DIRECCION GENERAL DE ADUANAS

CIRCULAR DE RESPUESTA A LOS OFERENTES

CIRCULAR No. 1

PROCEDIMIENTO COMPARACION DE PRECIOS DE OBRAS DGAP-CCC-CP-2019-0053 "Proyectos de construcción, remodelación, remozamiento y readecuación de diferentes áreas de la DGA".

7.03 Suministro y colocación de Tramerias de Roble, Según detalles Arquitectónicos en nicho.

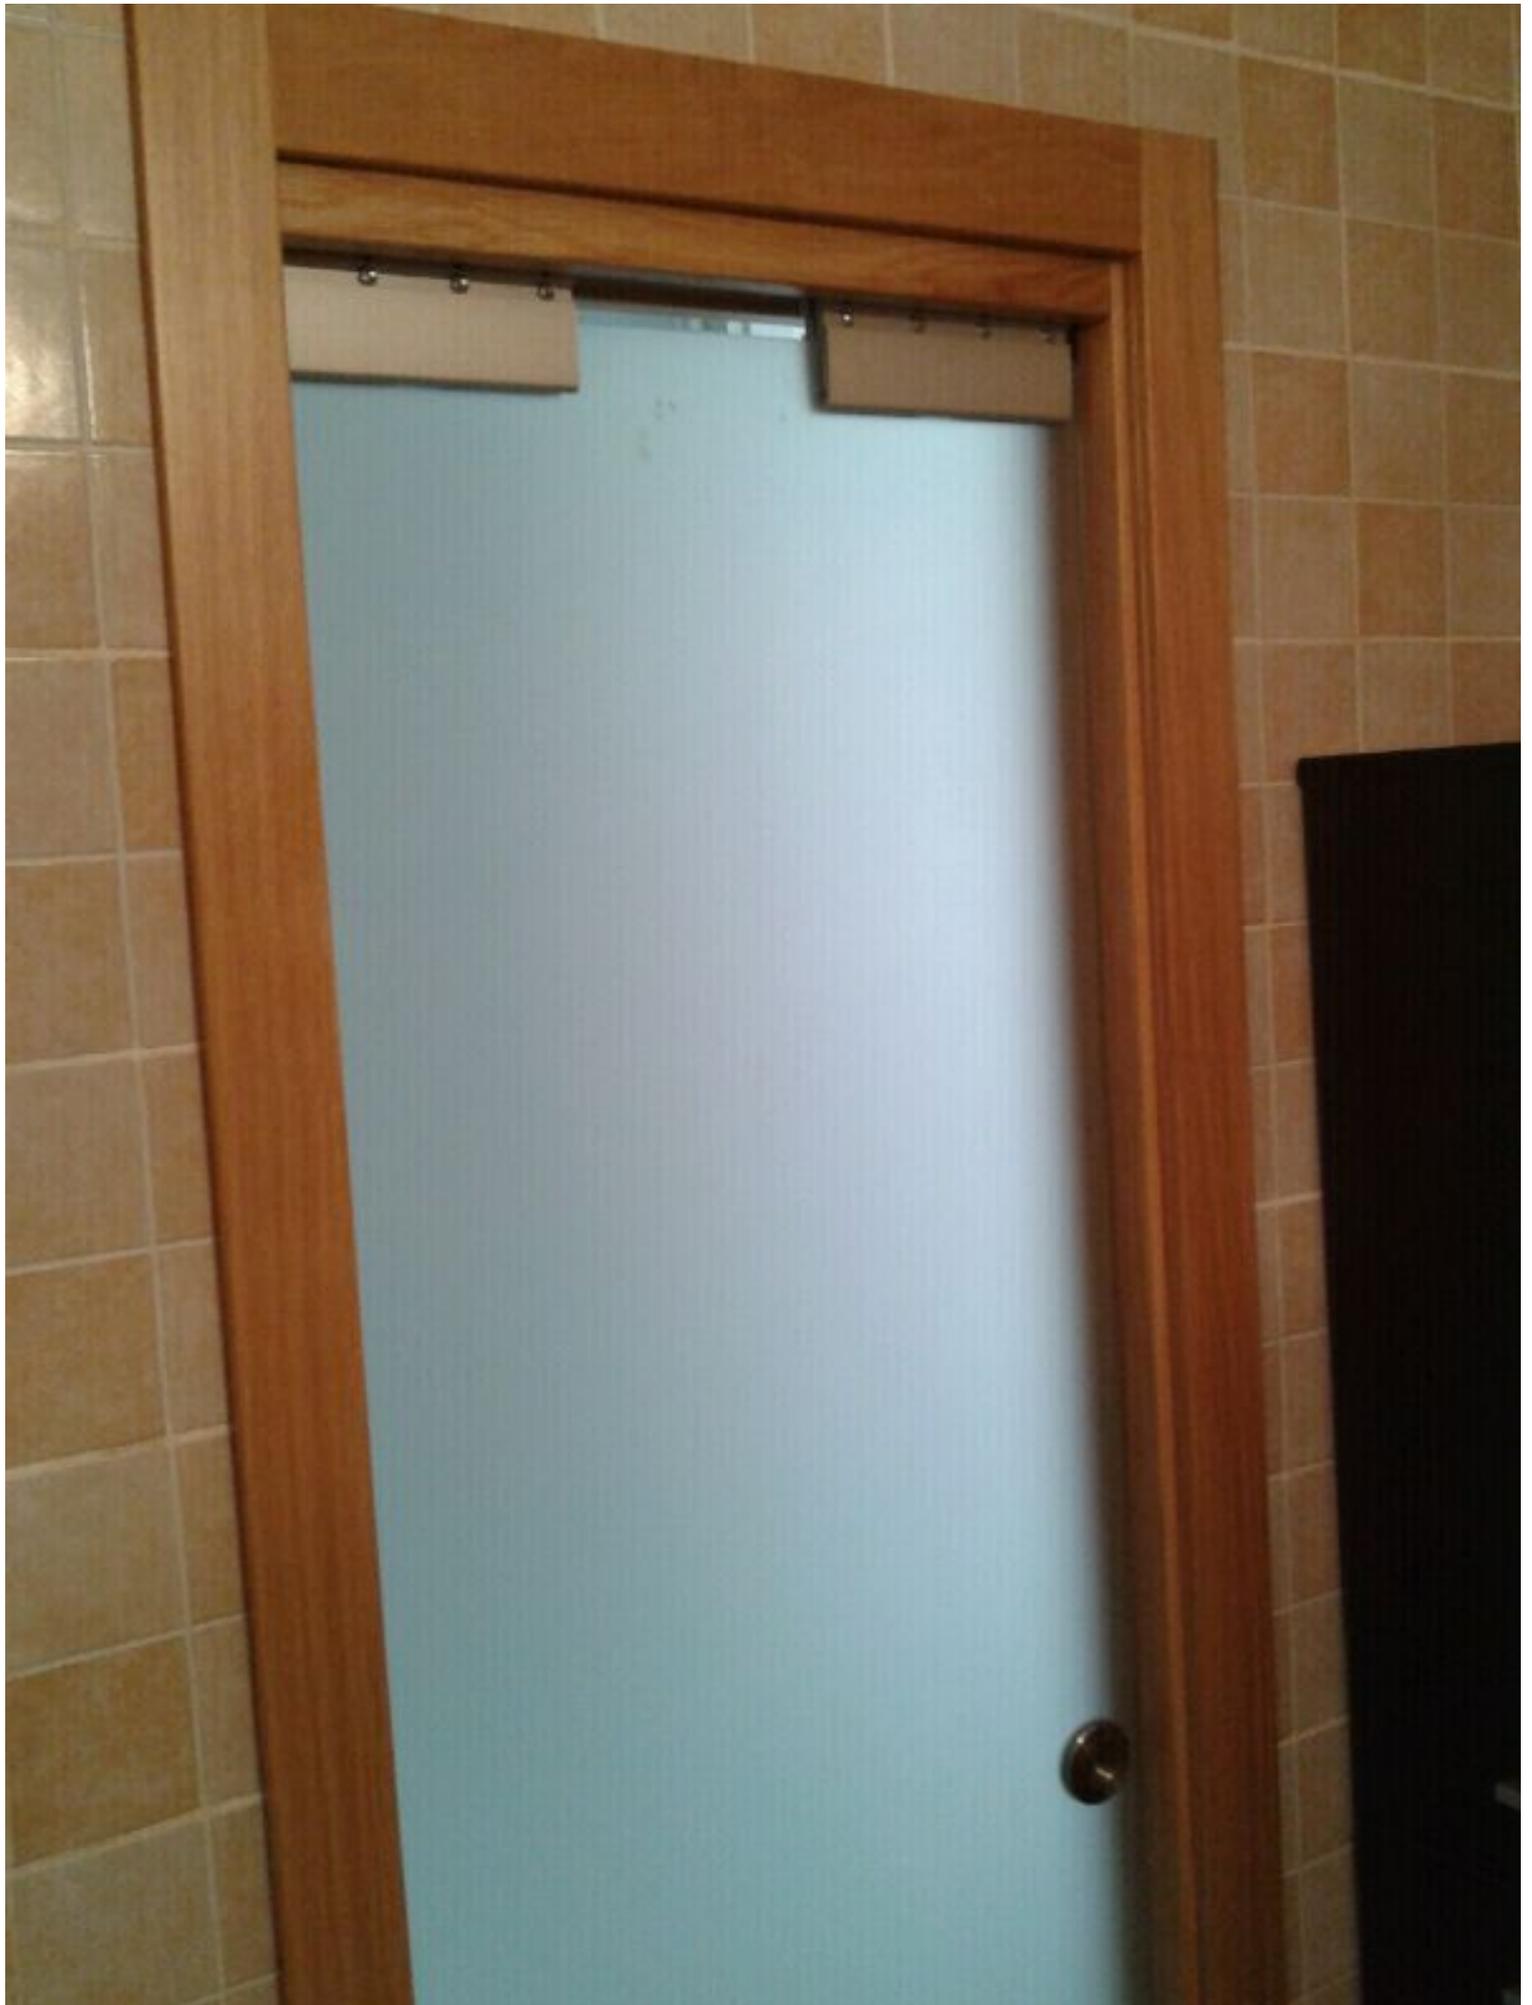
Por este medio solicitamos nos sea suministrados los planos de diseño o las dimensiones de las partidas:

Se refiere a los tramos ubicados en el plano No. 16 Adjunto con una longitud de 0.80m.

Detalle nicho readecuación Gerencia Financiera. Sección de Pagos
4to Nivel, Ala Norte

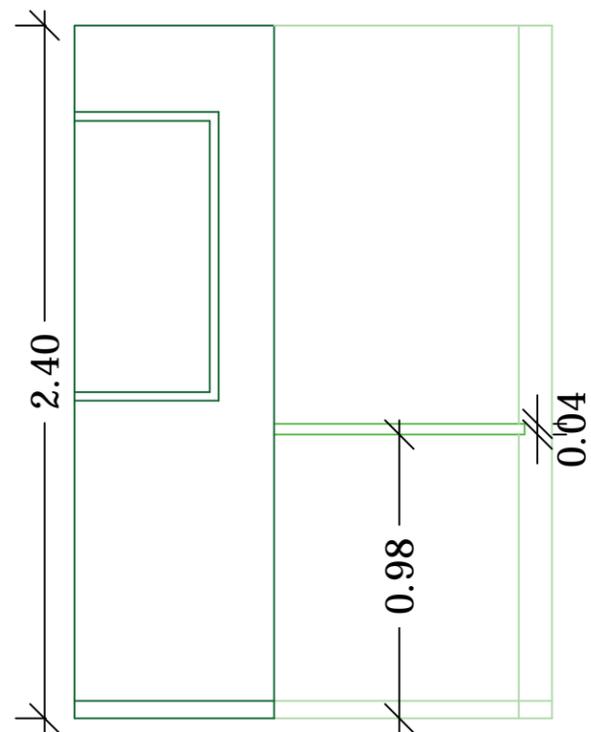
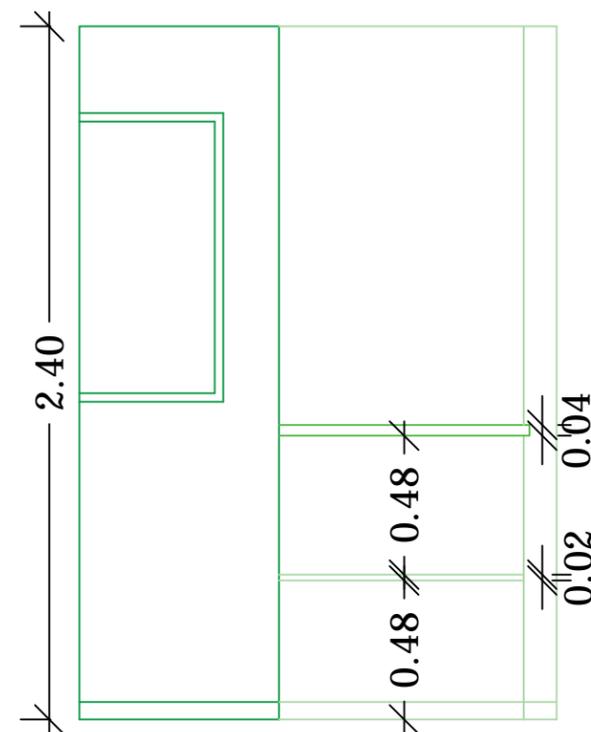
7.04 Reinstalación de tope de Granito y Zócalos, incluye estructura de Soporte.

Se refiere a la recolocación del tope existente en esta área contemplando una estructura metálica para su soporte. El tope con longitud de 0.80m.
